## **ESTUDIO DE IMPACTO AMBIENTAL**

### **Adenda**

PLANTA FOTOVOLTAICA “MARCHENILLA VIII” DE 31,25 MWp Y

Octubre de 2021

Comparativa de las versiones original y modificada del proyecto de la PFV Marchenilla VIII

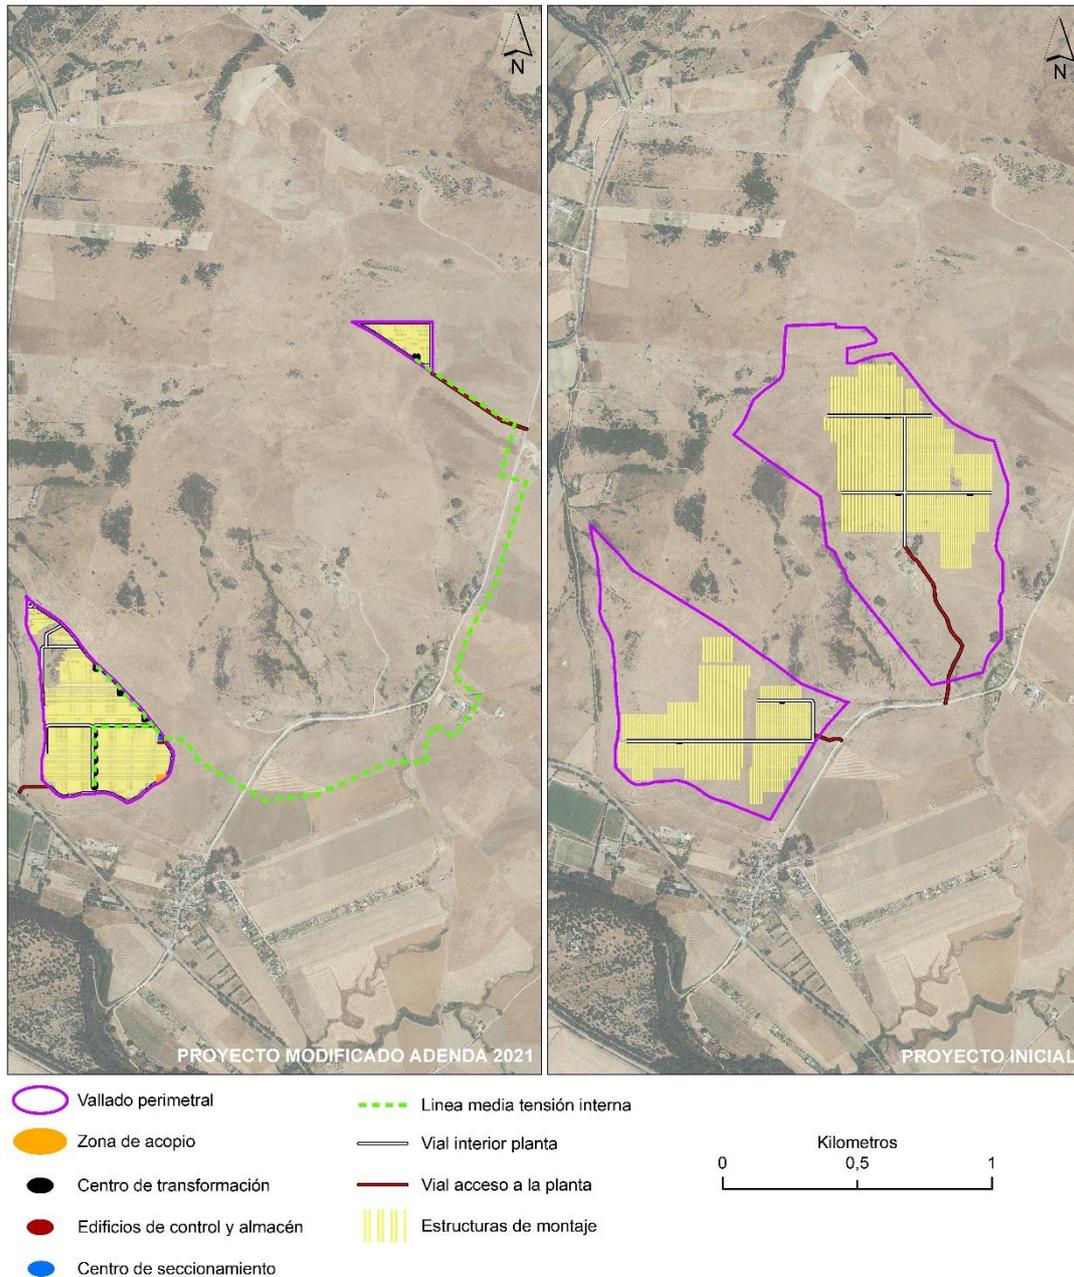
La siguiente imagen muestra la comparativa de las dos versiones de proyecto. En ella se puede observar como respecto al proyecto original se mantienen únicamente comunes a las dos versiones de proyecto las parcelas más occidentales del sector sur de la planta fotovoltaica.

De este modo de la implantación original, que tenía dos sectores relativamente próximos se ven más alejados entre sí y el cambio fundamental responde a la reducida superficie de implantación del sector norte respecto de la nueva solución de proyecto. Sector norte que, además, pasará a ser valla con valla con la futura planta fotovoltaica Marchenilla VII, también en tramitación por los mismos promotores.

En relación a la superficie de ocupación hay una clara reducción en el proyecto modificado o adenda que pasa a tener una superficie de vallado de 25,8 ha frente a las 125 ha del proyecto original. Igualmente, la superficie real ocupada en el interior de vallado se reduce a 16,4 ha, desde las 53 ha originales.

Además, es destacado señalar la modificación de proyecto en la elección del tipo de estructura portante de los módulos fotovoltaicos pasando a ser en la adenda de proyecto estructuras fijas que tiene una menor altura y una mejor capacidad de adaptación a las pendientes sin necesidad de aterrazamientos ni desmontes, frente a los originales

Comparativa del trazado modificado de la línea de evacuación de la PFV Marchenilla VIII

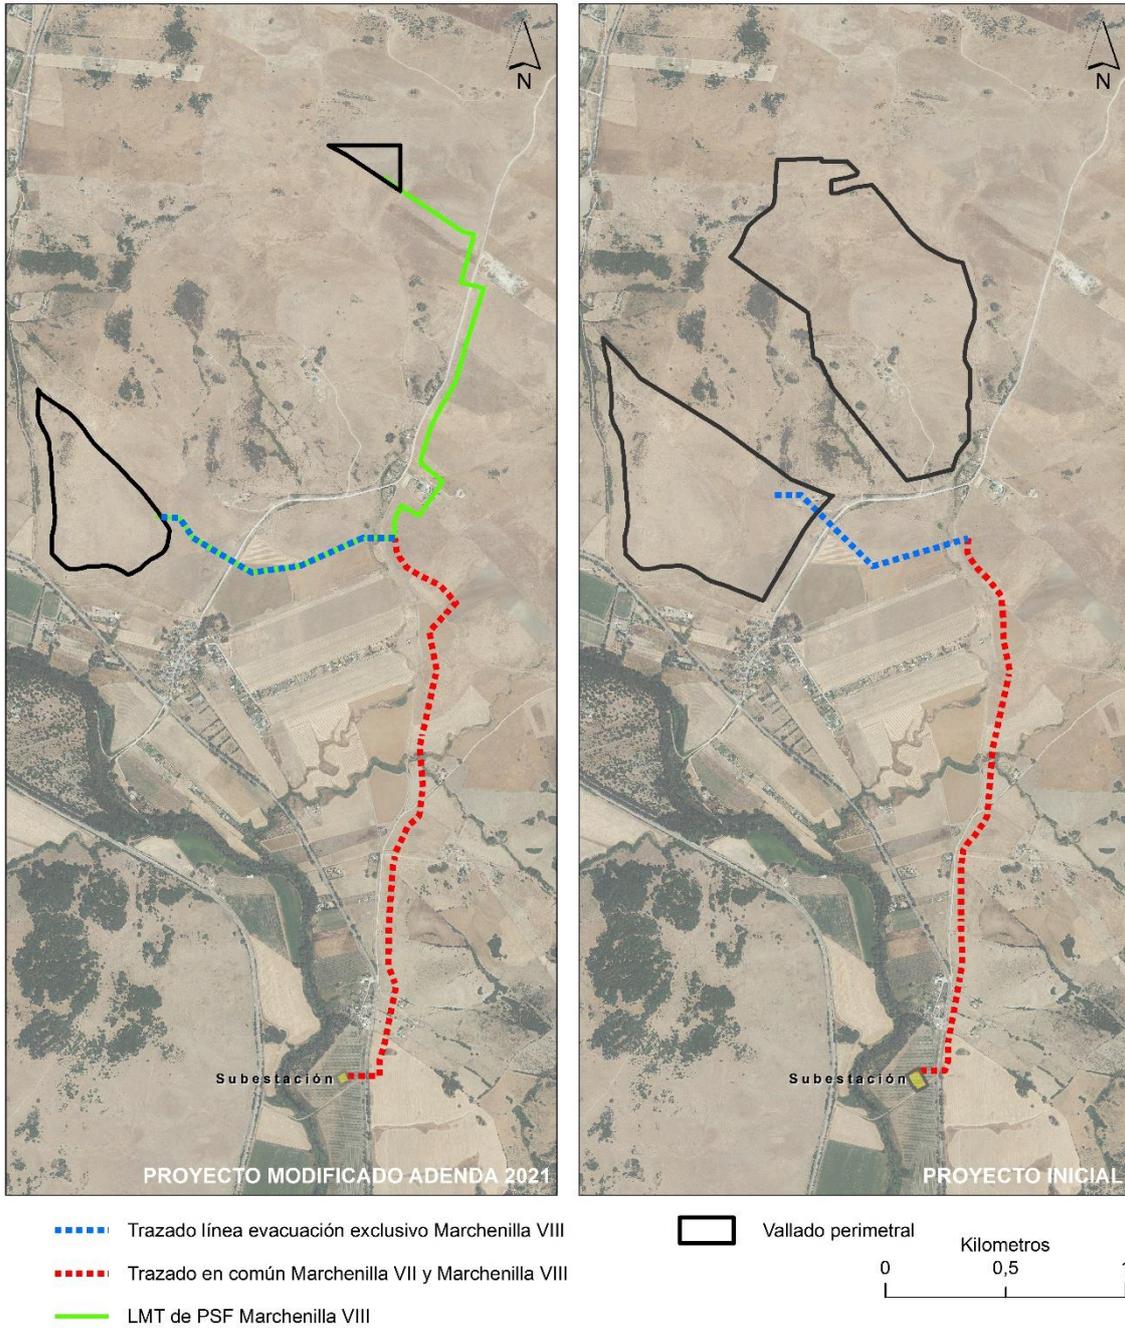
La siguiente imagen, por su parte, refleja una comparativa entre las soluciones original y de adenda de proyecto en relación con la línea de evacuación de la PFV Marchenilla VIII. Las modificaciones en este caso son menores y responden en el inicio de la misma a la necesidad de adaptarse a la nueva disposición de la PFV, naciendo más al este la línea en la nueva versión y a cambios mínimos en la traza resultado de afecciones puntuales a propietarios que se pretenden minimizar.
